Uttalelse til Kommunedelplan for E16 Kongsvinger–E6

Planprogram for E16 Kongsvinger–E6

Figur 1: Foreslåtte traseer fra kommunedelplanen som er på høring (hentet fra <https://storymaps.arcgis.com/stories/df8a56085f3d4830ad6b2e2d2c77207b> 14.03.22)

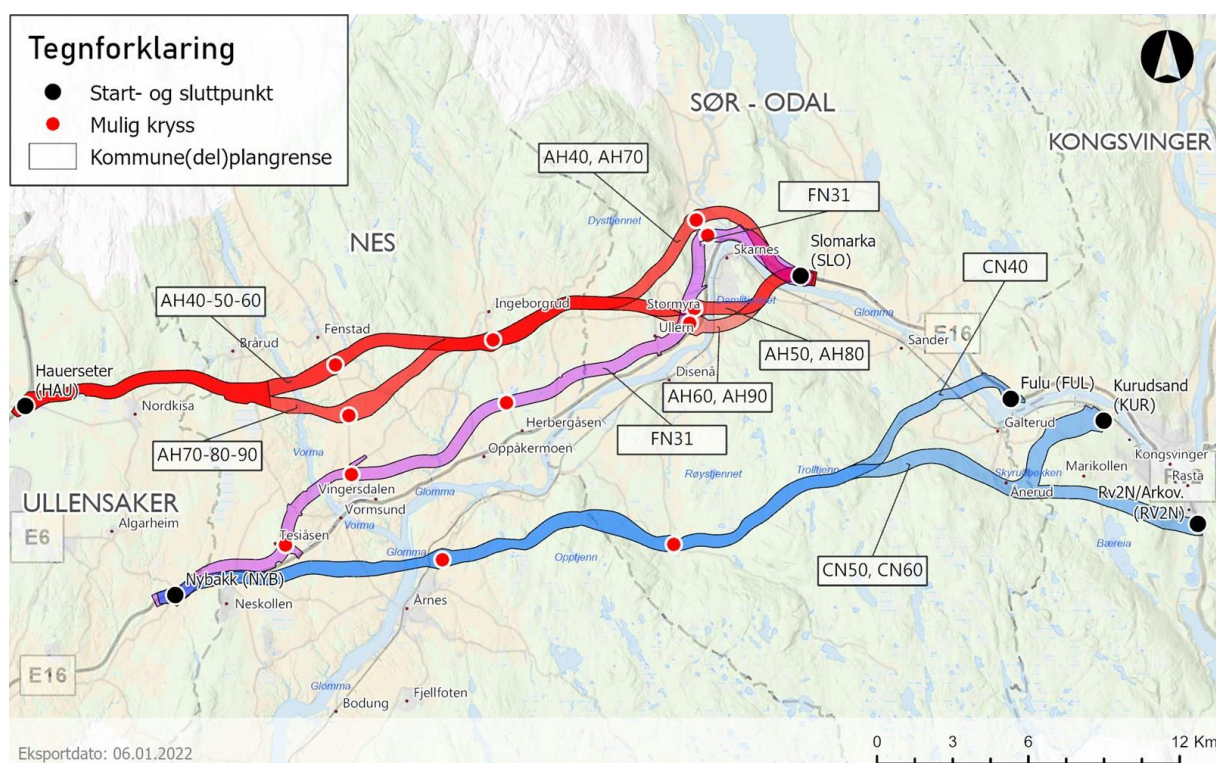
For oss natur- og friluftslivsorganisasjoner framstår ikke Nye Veiers foretrukne alternativ CN40, det å bygge ny en ny 4-felts motorvei i 110 km/t parallelt med eksisterende motorvei, og gjennom nye skog-, landbruks-, natur- og friluftsområder i Kongsvinger, Sør-Odal, Nes og Ullensaker, som noen god løsning. Ikke bare på grunn av de omfattende inngrepene som blir i disse områdene, men også fordi mye av lokaltrafikken vil bli gående på eksisterende vei, med de samme utfordringer som tidligere. Ny 4-felts motorvei blir en unødvendig stor veiutbygging gitt framtidig trafikkgrunnlag, og en veiløsning for de svært få.

Forum for natur og friluftsliv i Akershus og i Innlandet anmoder det interkommunale styret for E16 Kongsvinger – E6 vurdere alternativ veistandard. Veialternativer med redusert hastighet, tilsvarende 90 km/t, må konsekvensutredes og tas inn i planprosessen fram mot en andre gangs høring.
